Centrale termoelettrica nel comune di Nave (BS) - Impianto Peaker per il bilanciamento delle rete elettrica – Proponente: Duferco Sviluppo S.p.A.

Osservazioni al documento “Studio di Impatto Atmosferico”

Provvedimento Unico in materia Ambientale – Procedura 4277

FIGURA: SOPRA: UBICAZIONE DELLE STAZIONI METEOROLOGICHE UBICATE IN AMBITO INTRA-VALLIVO UTILIZZATE DAL MODELLO DUFERCO CON INDICAZIONE DELLE DIREZIONI DEI VENTI PREVALENTE (IN GIALLO). SOTTO: STRALCIO DELLE ROSE DEI VENTI RELATIVE ALLE SUDDETTE STAZIONI RIPORTATE NEL DOCUMENTO DUFERCO.

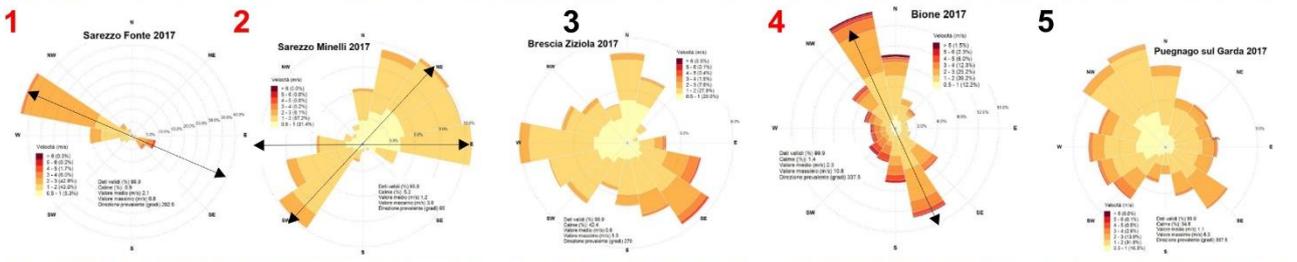
Il campo di moto dei venti prevalenti di queste tre stazioni, come è lecito e doveroso aspettarsi in contesti di orografia complessa, si dimostra essere strettamente vincolato all'orografia locale, come desumibile dalle rose dei venti riportate nel documento DUFERCO e stralciate nella seguente Figura.

La lontananza del sito DUFERCO rispetto a queste tre stazioni non rappresenta di per sé un fattore limitante per l'utilizzo del codice numerico, ma deve far porre l'attenzione sul fatto che, proprio perché così direttamente influenzati dall'orografia locale, i dati utilizzati in input non sono rappresentativi dell'area che si vuole studiare, cioè il nodo della Valle del Garza, la quale presenta aspetti orografici anche molto differenti rispetto alle tre stazioni citate.

In particolar modo, la considerazione generale di cui sopra vale per le condizioni di "calma" di vento che, essendo strettamente dipendenti anche da minime condizioni topografiche locali (che, ad esempio, veicolano gli effetti locali delle ombre indotte dall'orografia nel calcolo della radiazione solare incidente del modello), può risultare estremamente lontana (nei termini di % sul campo di moto totale, come riportato nelle rosa dei venti del documento DUFERCO) dall'essere rappresentativa della vale del Garza nella posizione del sito.
